2. 各設備の調査結果

2. 1 原子炉設備関係の修復状況

写真-2.1.1 使用済燃料プール水の溢水低減策の設置（東電提供）

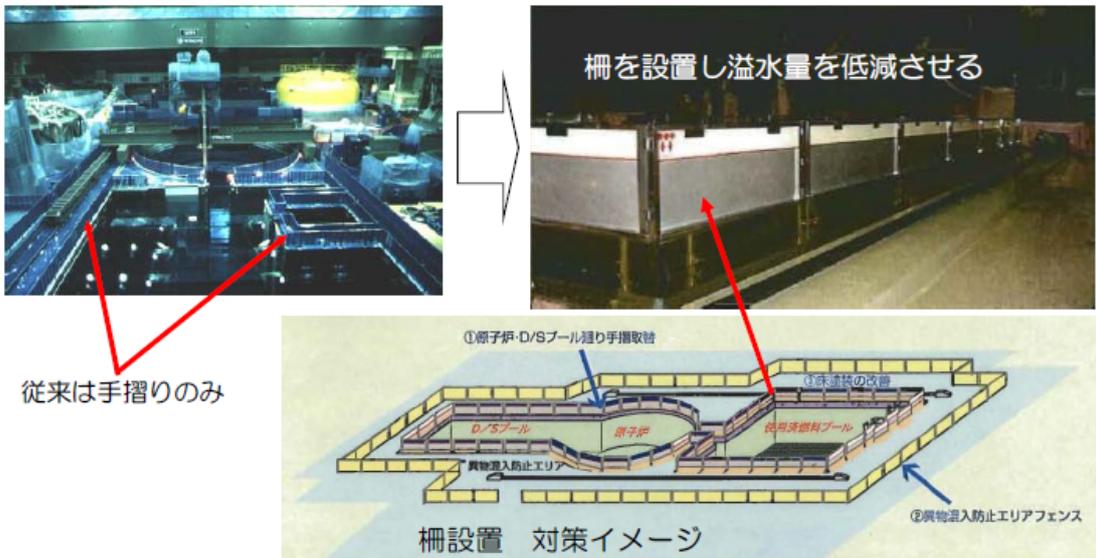
- 1) プール水の溢水を完全に防止することは機能的に困難であることから、従来の手すり設置部分に溢水低減用プレート(溢水量を3割程度低減)を設置してあった(写真-2.1.1)。
- 2) 海水への漏洩が6号機のみが発生したもう一つの大きな要因は、プール水が浸入し

図-2.1.2 燃料交換機のケーブル電線管ルートの変更（東電提供）

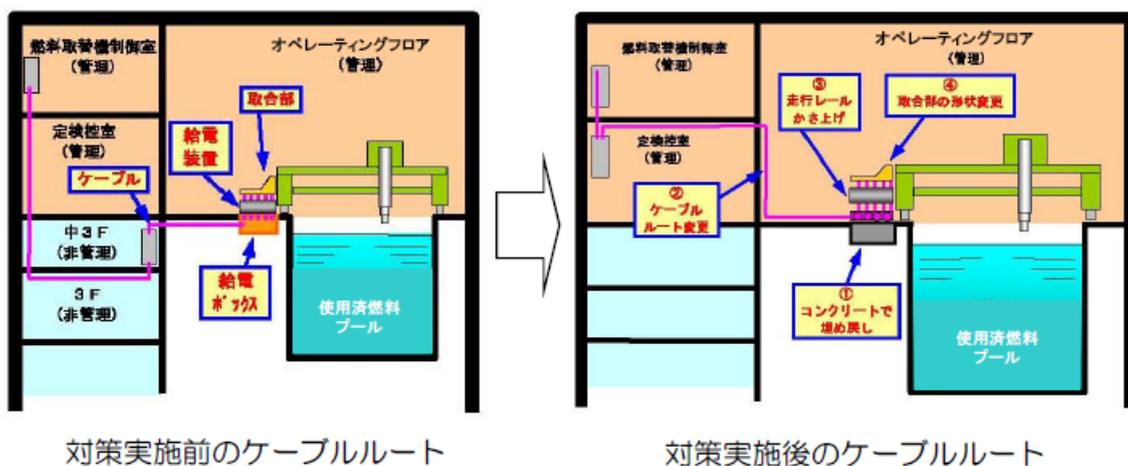
た電線管が直接非管理区域を通過するルートにあったためであり、他号機の当該電線管はオペレーティングフロア（管理区域）から一旦管理区域にある電気盤を経由した後、非管理区域に貫通する設計となっていたため、同様の事象は発生していない。

①オペレーティングフロアにあった給電ボックス（ピット）を穴埋めし、ケーブルルートを変更している。今後は、壁を貫通する電線管を立ち上げることによって、万一の場合でも、電線管を伝って非管理区域に漏れない恒久対策が取られることになる(図-2.1.2)。
